BRV IN KOLESARSKA POT – LOKA-KANDIJA

Obvestilo o izidu in Zaključno poročilo

Novo mesto, december 2018

elaborat št. 2, šifra 12918

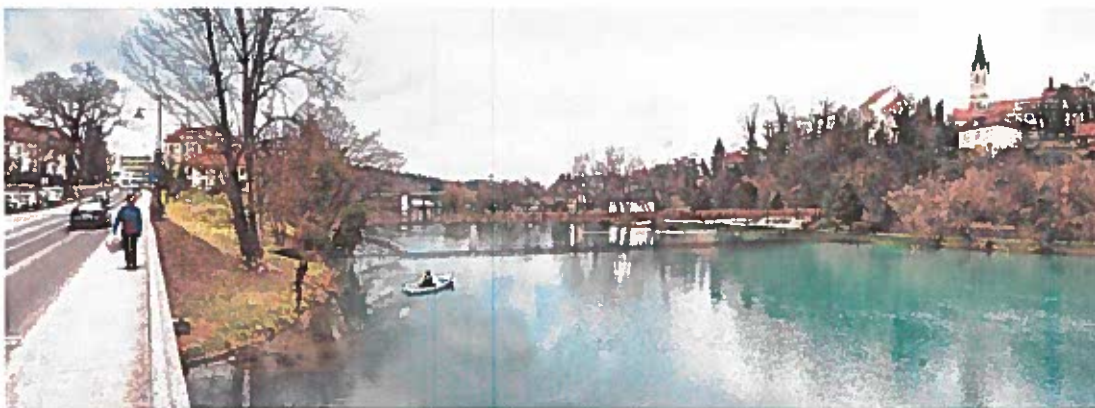
Natečajna rešitev predvideva ravno brv, katere nosilna konstrukcija je izvedena iz lepljenih lesenih nosilcev in dveh betonskih podpornikov. Primarna vzporedna lesena nosilca prevzmeta funkcijo nosilne konstrukcije in hkrati varovalne ograje. Osnovna ideja brvi je, da srednja linija poteka kontinuirano preko treh razpetin, stranski pa se izmenično ustavita na stebrih preko dveh razpetin tako, da sredi reke nastane razširitev – trg. Trg prekine linearni tok prehoda in s tem spodbudi pešca ali kolesarja k postanku sredi mostu in uživanju prelepega razgleda. Razširitev omogoča tudi zadrževanje večjega števila ljudi, ob tem pa ostalim na brvi dopušča nemoten prehod.

Predlagane so obširne ureditve na levem in desnem bregu, povezava z dvorcem Mostek in s t.i. Domom športov, predstavitev objekta KPA, ter obširne obvodne ureditve na obeh bregovih. Predlagani posegi so nadgradnja obstoječih ureditev in vzpostavljajo nove mestne obrečne vsebine. Ohranjene so obstoječe poti, na levem bregu je dodana klančina in stopnišče do mostu (ločitev pešcev in kolesarjev), na desnem bregu je prostorska zagata priključitve mostu med državno cesto in Julijinim sprehajališčem rešena z razširitvijo v trg. Navezava na obstoječo državno cesto in predvideno parkirišče ob njej ni upoštevana (premik/preoblikovanje prehoda za pešce), kar je v nasprotju z natečajnimi pogoji. Klančina na levem bregu je prestrma za gibalno ovirane (7,4%). Prehod pod mostom (Zupančičevo sprehajališče) na levem bregu je prenizek (2,25 m).

Hidrološko - hidravlični elaborat je delno upoštevan - dve od treh zahtev nista izpolnjeni. Podpori sta umeščeni izven območja obrežnih pasov, kar je ustrezno, sta pa obe podpori preveč v sredini struge, torej izven območja predvidenega za podpornike v strugi, tista ob desnem bregu pa tudi znotraj območja splavarjenja.

Konstrukcijsko je predlagana rešitev okvirni nosilni sistem preko treh polj razpetin $39,50 + 30 + 39,50 = 109,00$ m. Prečni prerez je dvojni leseni nosilec višine 300 cm in širine 30 cm. Dispozicijsko brv prečka reko v konstrukcijsko nepravilnem ritmu razpetin, kjer so krajne razpetine večje kot vmesna razpetina, niveletno v premi in tlorisno v premi z lomljeno osjo.

Vmesni podpori sta steni s prirezanimi stranicami, kar hidravlično ni najugodnejše zaradi možnih vrtinčenj pri spremembi smeri vodnega toka in posledično pojava

erozije in dodatnih sil na podporno konstrukcijo. Vmesni podpori sta monolitno vpeti v preklado. Robna lepljena nosilca predstavljata monolit dolžine 66,50 m, ki bi predstavljal precejšen izziv pri dobavi in montaži.

Krov na brvi je lesene izvedbe s prečnimi tramovi dimenzij 12/30 cm na rastru 1 m, ter vzdolžno položenimi deskami. Vzdolžno polaganje desk je na povoznih površinah nezaželeno, saj zaradi možnosti odstopanja pritrditve posamezna deska lahko ogrozi vozeče po brvi. Stranski profil brvi je poudarjena horizontala z zašiljenimi zaključki, ki se oblikovno navezuje na bližnjo peš brv na Loki.

Brv je vizualno težka konstrukcija, z napačnim ritmom razpetin, lesene izvedbe razpanske konstrukcije, kar predstavlja velik izziv pri vzdrževanju in upravljanju ter velik strošek v življenjski dobi brvi.

Ocenjevalna komisija skladno z uvodnimi ugotovitvami in predvsem zaradi neizpolnjevanja natečajnih pogojev, ki predstavljajo bistvene kriterije, rešitev ocenjuje kot neustrezno za izvedbo.
